HT-201-2

HTTR 設工認 第 2 回申請の一部補正(R2.3.30)の
コメントに係る回答

令和 2 年 6 月 30 日

日本原子力研究開発機構 大洗研究所

図1 二酸化炭素消火設備起動の流れ

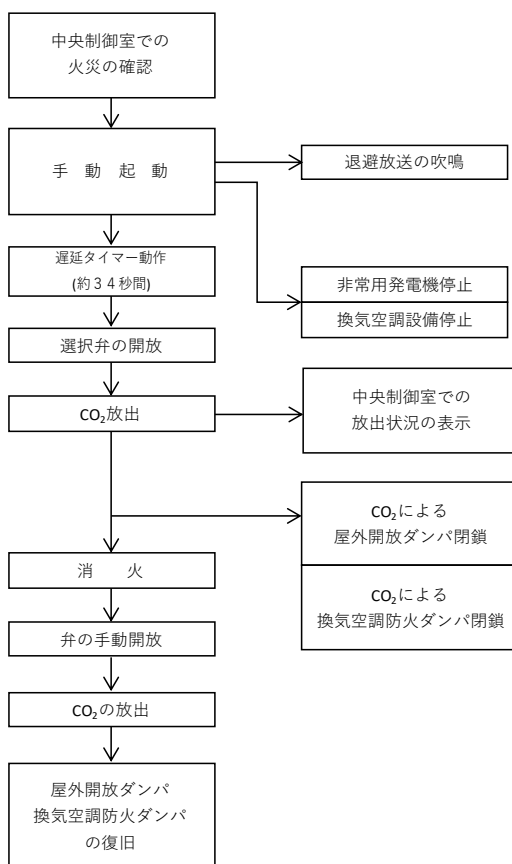
二酸化炭素消火設備を設置している非常用発電機室の防火ダンパについて、構造図や作動信号を含む作動の流れ図を用いて、同室の火災発生時に、消火に必要な十分な量の二酸化炭素の閉じ込めが可能か説明すること。

【回答】中央制御室にて非常用発電機室の火災を感知した際、二酸化炭素消火設備を手動起動することで、非常用発電機及び換気空調設備の停止信号を発信すると共に約34秒間の退避警報の吹鳴後、消火する火災区域に係る選択弁を開放することで、火災区画に割り当てられている二酸化炭素ボンベの全量を放出する。放出と同時に、消火効果を高めるため、二酸化炭素放出用配管に接続される銅管を介し二酸化炭素の圧力にて、屋外開放ダンパ及び換気空調設備の防火ダンパを閉止する。なお、中央制御室の自動火災報知設備の受信機に、二酸化炭素消火設備の放出状況を表示する。消火完了後、屋外に二酸化炭素の排気用ファンを設置し、手動起動により区画内に充満した二酸化炭素を排気する。なお、排気操作の際には、空気呼吸器を装着し作業員の酸欠防止を図るとともに、区画内の酸素濃度を測定する。ダンパの復旧については、ダンパ復旧箱内の弁の手動開放により蓄圧されていた二酸化炭素を放出することで、屋外に開放されているダンパ及び換気空調設備の防火ダンパを復旧する。

図1に二酸化炭素消火設備起動の流れ、図2に二酸化炭素消火設備系統概、図3に屋外開放ダンパの外観、図4に二酸化炭素排気用ファンの外観、表1に非常用発電機室に係る二酸化炭素消火設備の消火剤量を示す。

図 屋根トラスの解析モデル（一部拡大）

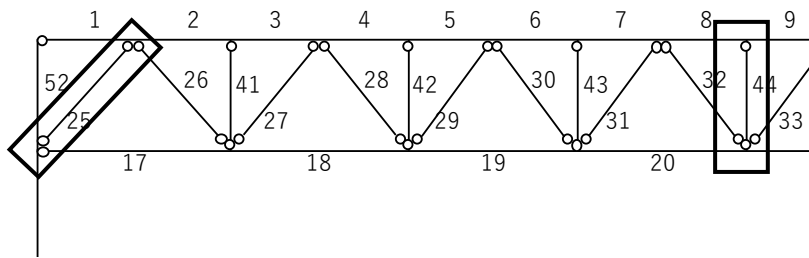
屋根トラスの斜材（25）と束材（44）では、曲げモーメントとせん断力が「-」となっている理由を説明すること。

屋根トラスの斜材と束材の解析モデルで使用した部材はトラス要素のため、曲げモーメントとせん断力は生じないため、「-」と表現している。

なお、解析モデル図では、両端ピン（○）と表現としている。

図1 屋根スラブ構造と曲げモーメント分布

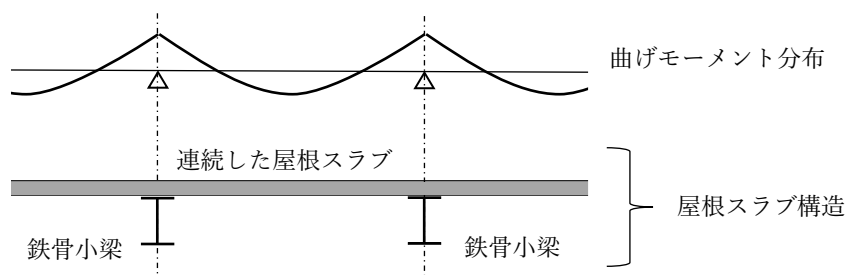
屋根スラブ及び小梁の構造概要を示して解析モデルを説明すること。

屋根スラブは、厚さ■■■ mm の連続した鉄筋コンクリート造スラブで、配筋は上端・下端で同じである。また、屋根スラブは鉄骨の小梁で支持されている。

スラブ端部の固定度については、スラブが梁スパンごとに分かれている場合、支持条件はピンとなるが、本屋根スラブは連続した構造となっているため、固定端として端部に曲げモーメントが生じる応力分布（支持条件：4辺固定）で評価することが適切であると考えられる。設計時の屋根スラブの評価においても4辺固定として評価している。（図1、表1参照）

なお、降下火砕物が堆積した条件の評価で検定値が最大（0.21）となる原子炉建家屋根スラブを4辺ピン支持と仮定した場合のスラブ応力は、最大発生位置が端部上端から中央下端になり、曲げモーメントの差は5%程度（ $0.084w \cdot Lx^2 / 0.080w \cdot Lx^2 = 1.05$ ）とわずかである。原子炉建家屋根スラブの検定値には十分な余裕があり、降下火砕物に対して十分な安全性を有している。（表2参照）

図 非常用発電機の配置

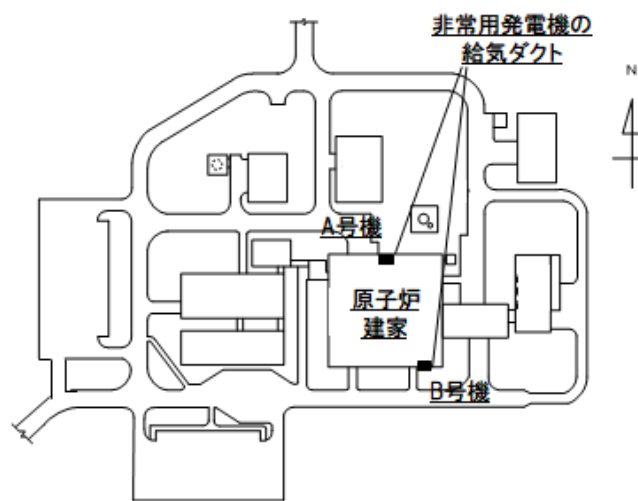
外部火災に対する評価対象施設の構造健全性の評価に加え、防護対象機器の性能が維持されることも評価すべき。具体的には、非常用ガスタービン発電機の給気温度が許容値以下であることも評価すべきではないか。(非常用電源設備も防護対象であるため)

非常用発電機の性能の維持が確認されている外気の給気温度は40℃である。

外部火災が発生した場合、非常用発電機は熱せられた外気を取り込む恐れがあるが、非常用発電機の給気ダクトは、HTTR原子炉建家の北・南側に物理的に分散して設置されており、想定する外部火災の影響を同時に受けることはない。万一、非常用発電機が作動中に外部火災が発生した場合は、発火点の方位にある非常用発電機を停止することにより、外気の取り込みを防止する。その他の給気系統については、外部火災発生時に機器を停止し、外気の取り込みを防止する。
